Предмет: Захтев за издавање услова за изградњу пешачко- скијашке пасареле "Јарам" на Копаонику

На основу Вашег захтева 01 бр.2905 од 08.04.2008. године, наш заводни бр. 953-03-3234 од 10.04.2008. године, тражили сте услове за изградњу пешачко-скијашке пасареле „Јарам“ на Копаонику.

Предмет: Допуна захтева за издавање услова за изградњу пешачко-
скијашке пасареле "Јарам" на Копаонику Јавно предузеће "ПУТЕВИ СРБИЈЕ"

Poduzni presek pešačko-skijaške pasarele

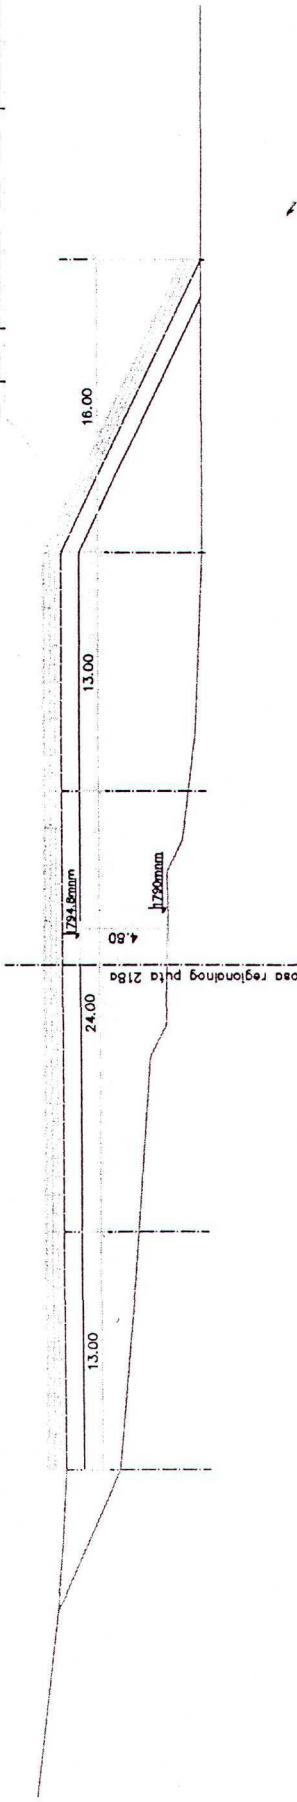
Досеће стубове пешачке пасареле (темељне стопе стубова) **максимално** удаљити од крајње тачке попречног профила реконструисаног пута (уз обезбеђење потребне прегледности за прикључак који је планиран наведеним планским документом у зони предметне пасареле).

- Водити рачуна да ослонци конструкције предметне пасареле приликом предлога проектног решења:
 - не нарушавају резервисане коридоре инсталација који треба да буду на минималној удаљености 3,00м од крајње тачке попречног профила реконструисаног пута и да се ускладе са предвиђеним заштитним појасем пута (према Плану детаљне регулације локалитета „Јарам“)

- Предметну пешачко-скијашку пасарелу пројектовати управно у односу на регионални путни правац Р-218а.
- Прихватање и одвођење површинских вода ускладити са постојећим системом одводњавања предметног пута.

- Приликом пројектовања предметне пасареле **применити адекватне стандарде** за утврђивање грађевинске конструкције уз поштовање минималног растојања **5,00м** од највише тачке коловоза до најниже тачке пасареле како би се обезбедила могућност за реконструкцију коловоза.
